Projet de centrale agrivoltaïque de Chevenon

Commune de Chevenon (58)

Réponse à l'avis de l'Autorité Environnementale

Mars 2023

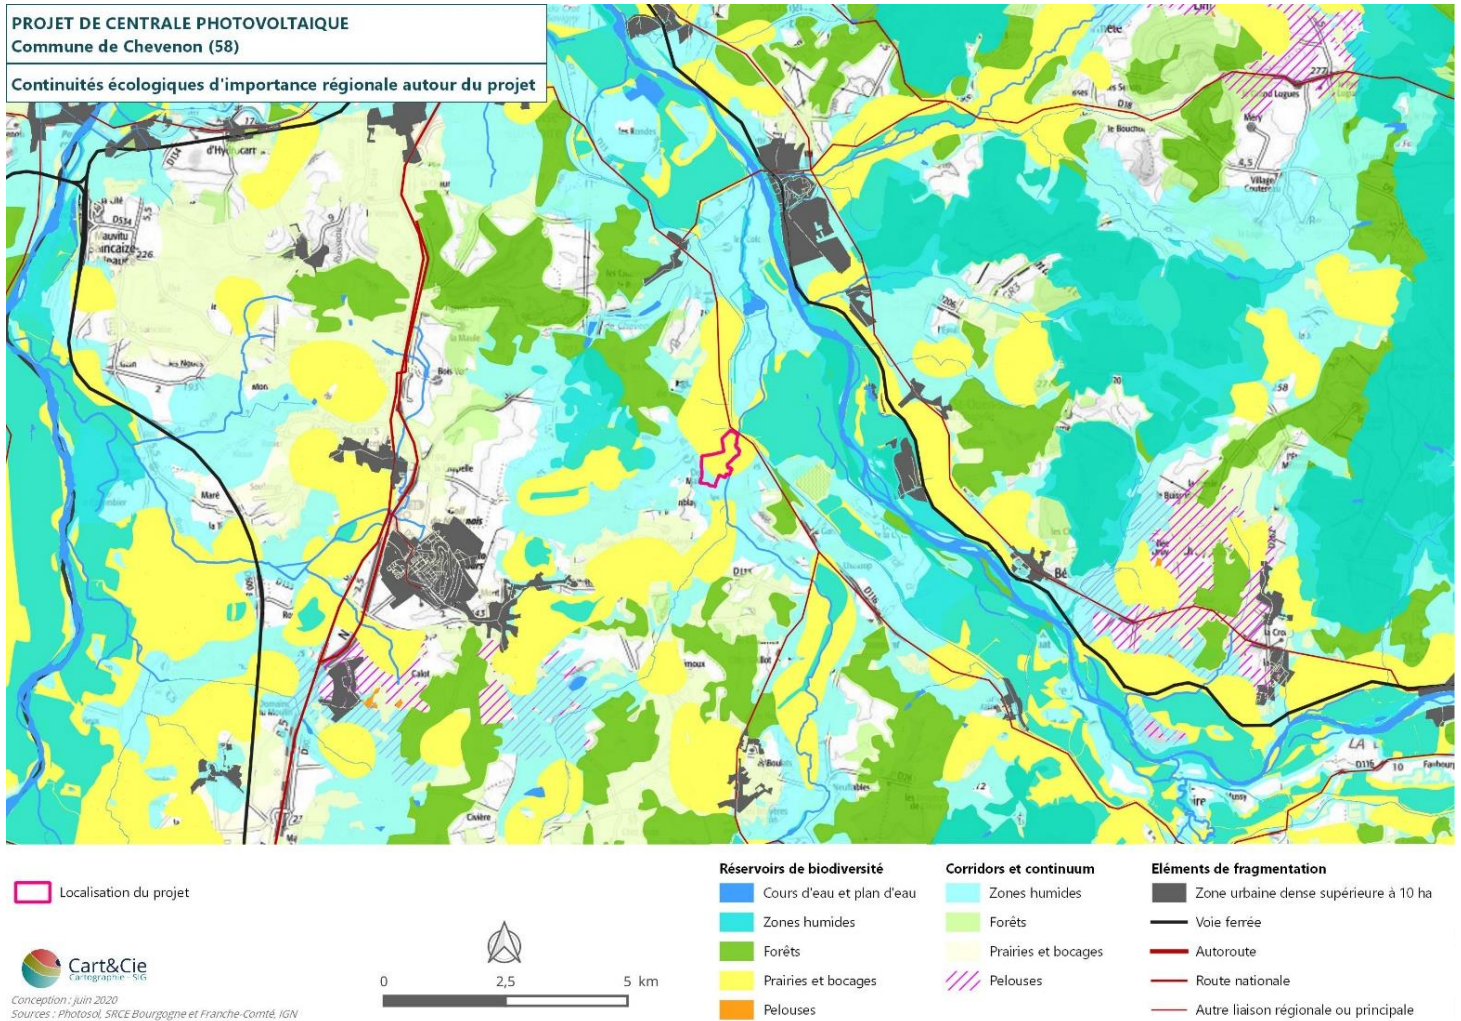
Remarque MRAE: « Elle est globalement bien illustrée, avec des cartes permettant de localiser les enjeux du site. Il conviendrait néanmoins à fournir des cartes avec une légende lisible.» page 5/11

La carte à la page 77 est reprise ci-dessous avec une légende adaptée et mise dans l'EIE.

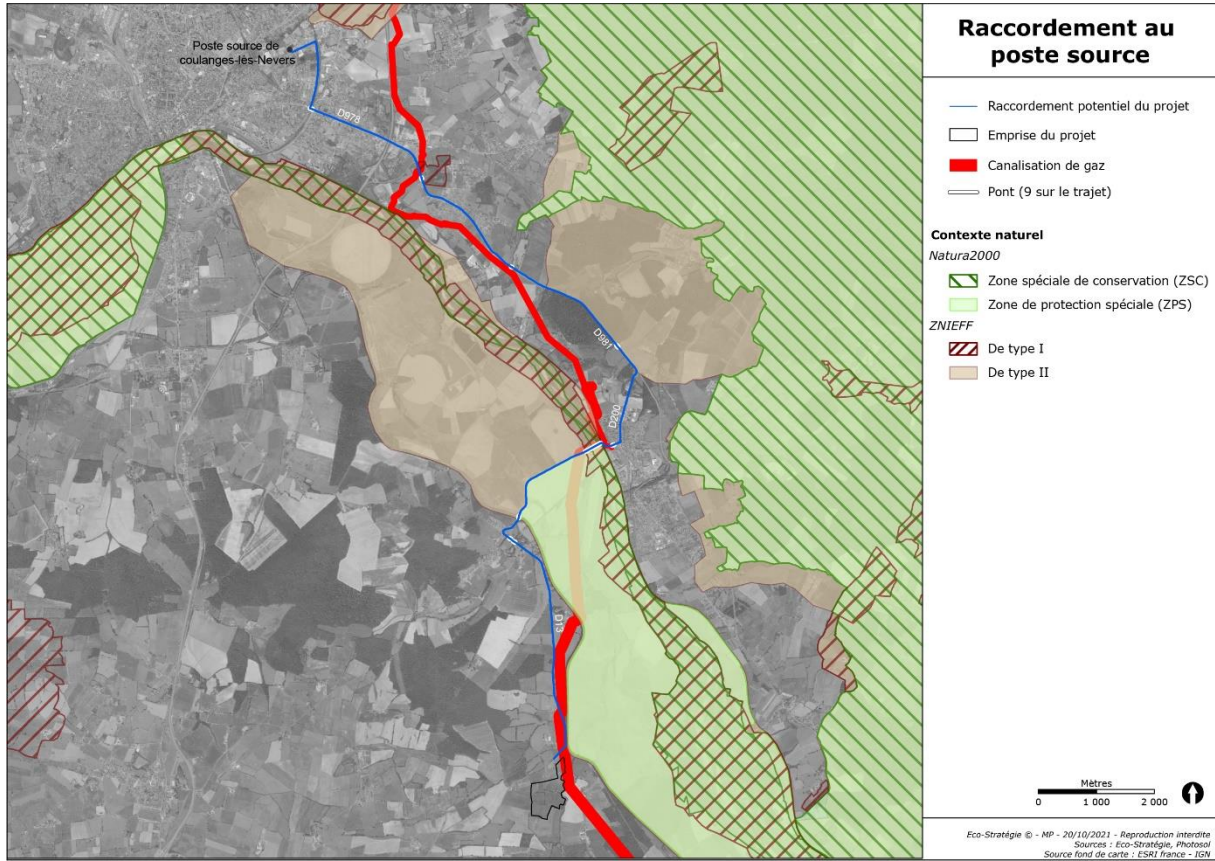
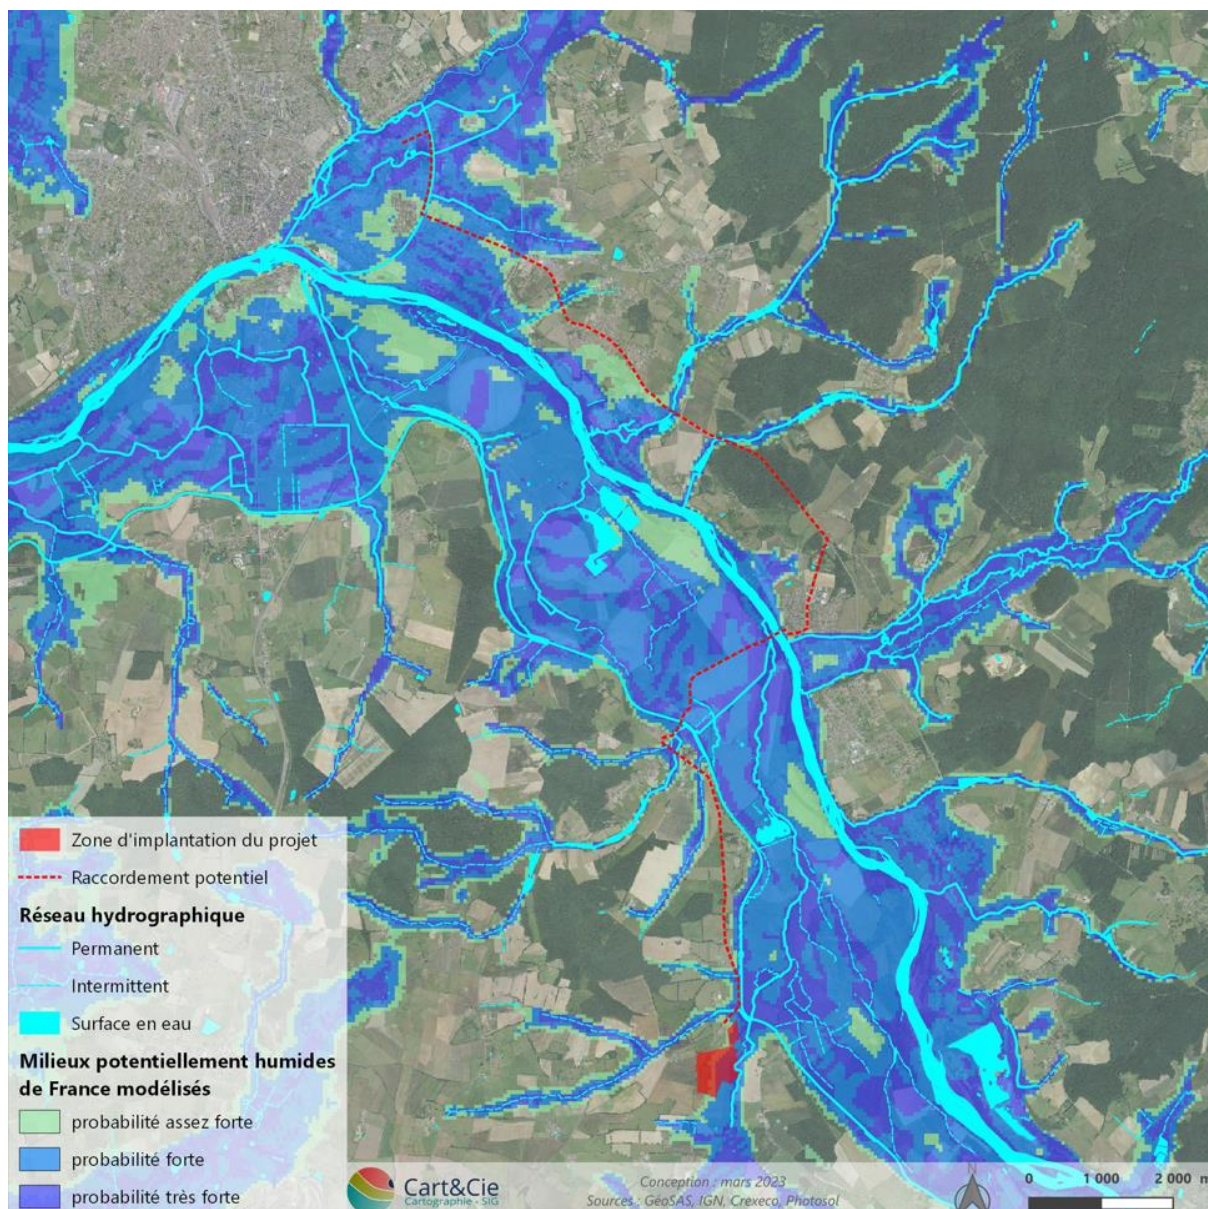
Remarque MRAE: « Des incohérences et imprécisions parsèment le dossier. Ainsi, le raccordement est envisagé à 15 km du site, au poste source de Nevers à Coulanges-les-Nevers dans l'étude d'impact et à Saint-Parize-la-Chapelle, à 5 km au sud-ouest de la ZIP, dans le RNT. Les incidences du raccordement à Saint-Parize-La-Chapelle ne sont pas présentées. Celles concernant le poste source de Nevers sont jugées de niveau faible, le tracé suivant majoritairement celui des routes. Les incidences sur le milieu naturel du tracé de raccordement sont jugées « probablement négligeables » sur les milieux naturels, alors qu'il traverse des zones Natura 2000 et zones naturelles d'intérêt faunistique et floristique. De façon surprenante, le tableau récapitulatif d'analyse des incidences du raccordement indique que le tracé ne traverse pas de zones sensibles. La MR recommande de reprendre cette analyse d'incidences et de proposer les mesures ERC adaptées. » page 6/11

Le raccordement s'effectuera par une ligne enterrée en bordure de voirie. Les opérations de réalisation de la tranchée, de pose du câble et de remblaiement se dérouleront de façon simultanée : les trancheuses utilisées permettent de creuser et déposer le câble en fond de tranchée de façon continue et très rapide. Le remblaiement est effectué manuellement immédiatement après le passage de la machine. Comme le montre les cartes précédentes, ces travaux n'ont pas d'impact supplémentaire par rapport aux voiries existantes sur les zones humides ou le zonage écologique, notamment les zones Natura 2000, que le raccordement traverse.

Carte 1 : Localisation du patrimoine protégé dans un rayon de 15 km

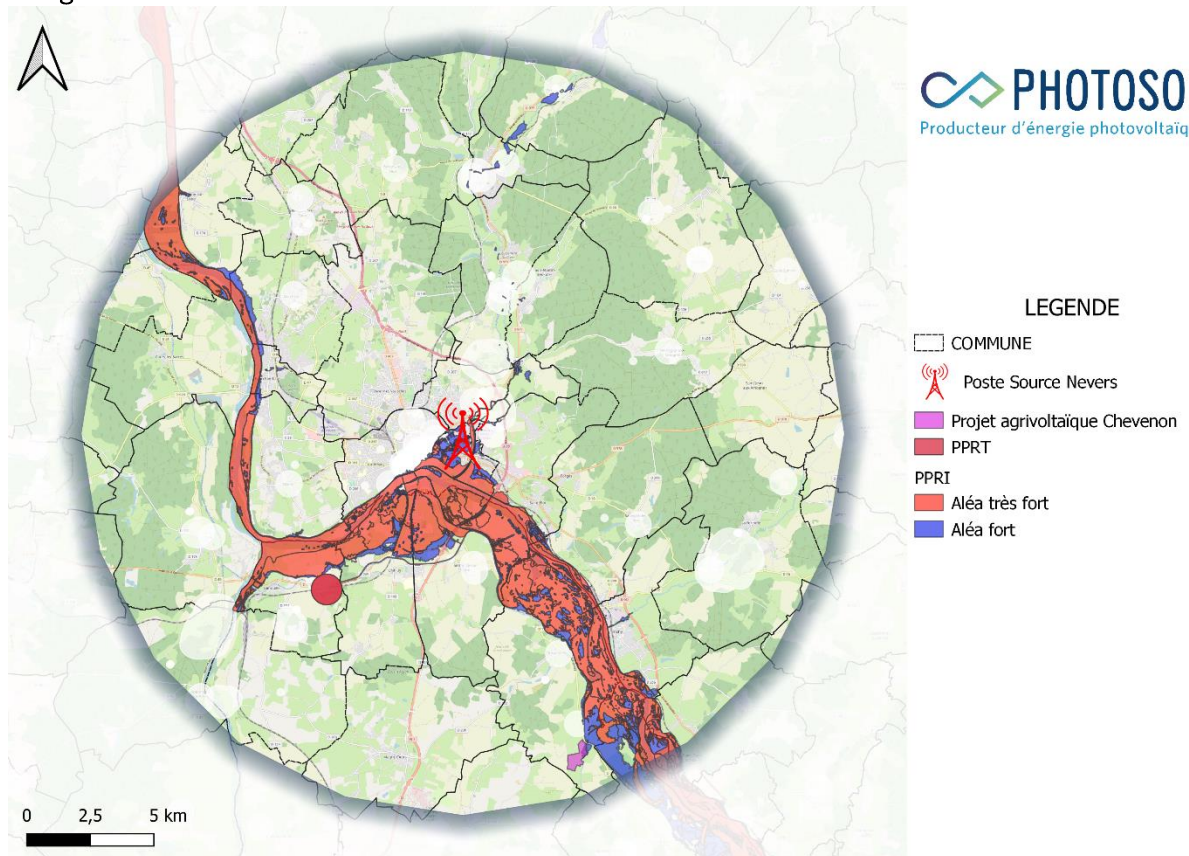
Remarque MRAE: « La MRAE recommande fortement de revoir la justification du choix du parti retenu en présentant une analyse de solutions de substitution raisonnables au regard du moindre impact environnemental telle que prévue par les textes, en identifiant d'autres sites d'implantation moins impactants et compatible avec le SCoT.» page 6/11

- **L'absence de sensibilités paysagères** qui seraient un frein à la mise en place d'un parc photovoltaïque. Dans un périmètre de 15 km autour du projet, il existe plus de 90 monuments historiques. Tous les terrains qui sont situés au sein et aux abords de ces derniers semblent par conséquent moins propices que le site visé par le projet. Il est donc choisi de ne pas analyser les terrains qui seraient impactés par la proximité des zones à enjeux paysagers et archéologiques. La carte ci-dessous permet de visualiser cet état de fait.

Le monument historique le plus proche du site est l'Eglise de Jaugenay, situé à environ 715 m du projet. L'environnement bocager du site permet une absence de covisibilité. La trame végétale sur la zone d'étude sera également conservée et renforcée vis-à-vis des habitations situées à proximité du site.

Figure 16 : Aménagement proposé pour la bergerie (source : Chambre d'Agriculture)

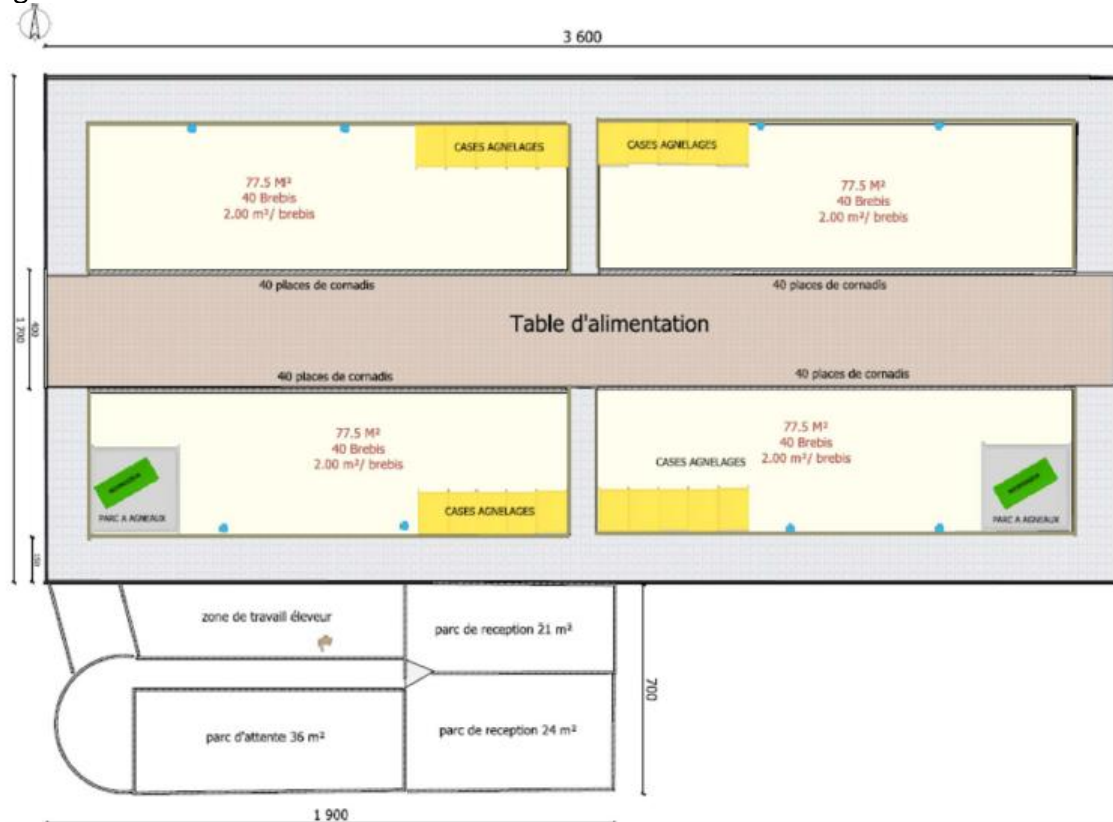
Remarque MRAE : « Le bâtiment dédié à l'agnelage n'est pas décrit, ni sa surface précisée. » page 11/11

Dans l'EPA p.60 et 61, partie 3.1.3.2.1 intitulée Bâtiments et Contention, est décrit précisément le bâtiment : taille et aménagements intérieurs. Ces données sont issues de l'étude de la Chambre d'Agriculture annexée à l'EPA.
